Veiligheidsmelding

Beeldvormingssysteem voor magnetische resonantie (MR) met diffusietensorbeeldvorming (DTI)
Onjuiste gegevens in Enhanced MR DICOM-export

September 2026

Afbeelding 1. Voorbeeld van een Juist reconstructiebeeld (links) en een onjuist reconstructiebeeld (rechts) als gevolg van de verwerking van een Enhanced MR DICOM-export met onjuiste gegevens. Het beeld aan de rechterkant vertoont duidelijk een abnormale vezeltracking.

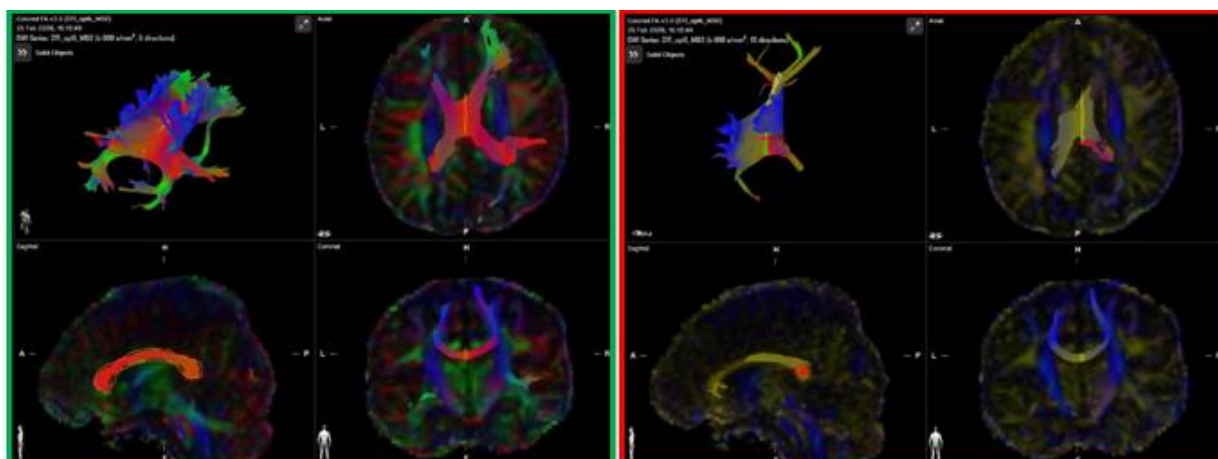
Wanneer u scans van diffusietensorimaging (DTI) van een Philips MR-systeem exporteert met behulp van het Enhanced MR DICOM-formaat, bevatten de exporten onjuiste gegevens (diffusierichtingen). Als de Enhanced MR DICOM-export wordt gebruikt in combinatie met software van derden voor tractografie (bijv. voor het in kaart brengen van zenuwvezelpaden in de hersenen), kan de software de DTI-gegevens niet correct verwerken voor reconstructie (zie afbeelding 1).

- Om te voorkomen dat het probleem optreedt terwijl Philips de softwareoplossing ontwikkelt, gebruikt u de optie Classic DICOM-overdracht voor het exporteren van DTI-scans (zie de instructies hieronder).
